Architect-expert Paul De Maesschalck

1^{ste} Werfverslag

2017.1381

Betreft: herstellen van vochtproblemen aan een appartementsgebouw
Ligging: 2940 Hoevenen, Antwerpse Steenweg, 62-64
Opdrachtgever: bvba Janssen & Janssen

25.3

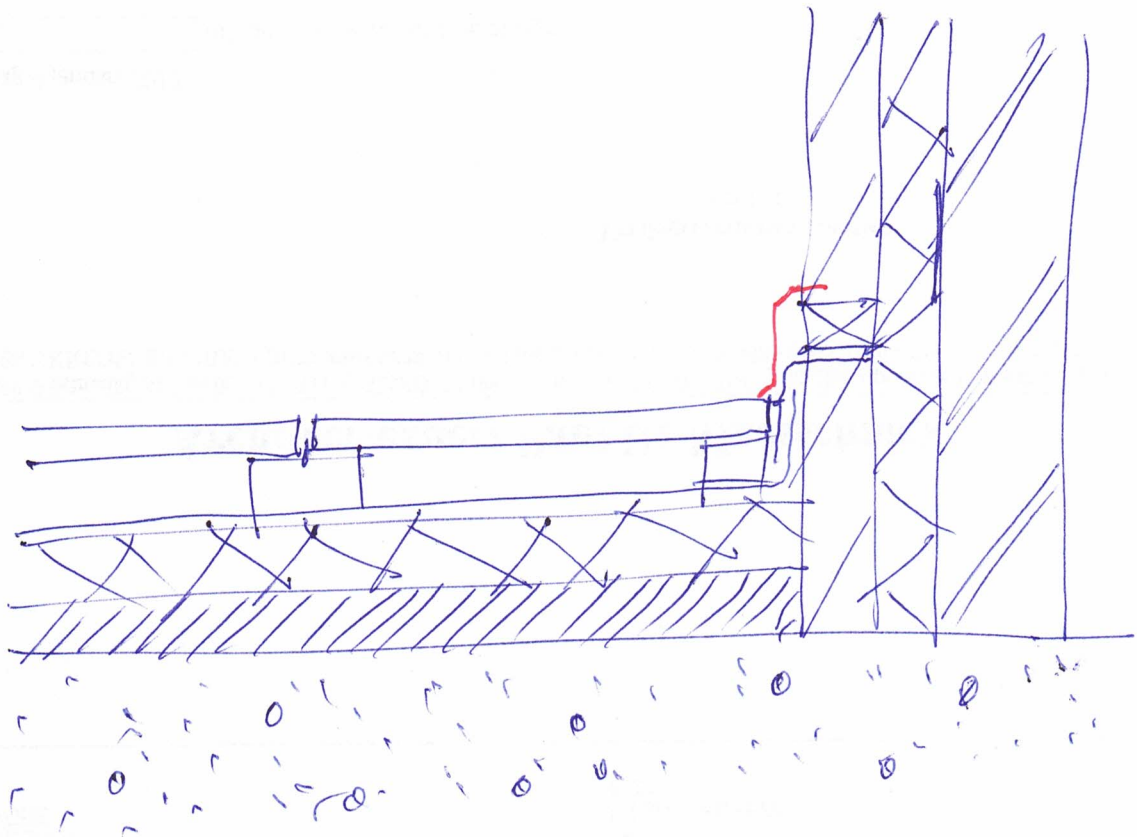
Aan weerszijden van de schuifdeuren zijn nog slordige hoeken, die het plaatsen van de plinten niet mogelijk maken. Dit moet verbeterd worden. Ook de randen van de dorpels zijn nog niet helemaal netjes afgewerkt met de bezanding. Er moet ook nog een sealer over de bezanding geplaatst worden. Het vergaarbakje op V1L moet nog recht gemaakt en recht gehangen worden.
